## LuK Service Info

# Part Nr. 130 0005 10 – 320mm DGVM

## JOHN DEERE – 2130 & 2135

Info: 130 0005 10 replaces/ersetzt/  
remplace/sustituye a/sostituisce  
130 0005 20

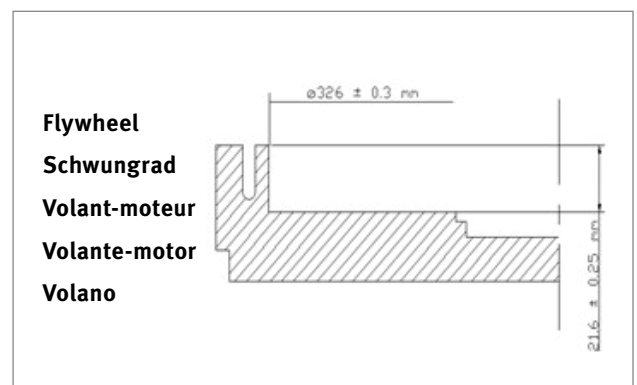
Please ensure that flywheel is machined to  $\varnothing 326 \pm 0.3$  mm and to a pot depth of  $21.6 \pm 0.25$  mm. The clutch should be fitted with 6 x 3/8" UNC x 2 3/4" bolts.
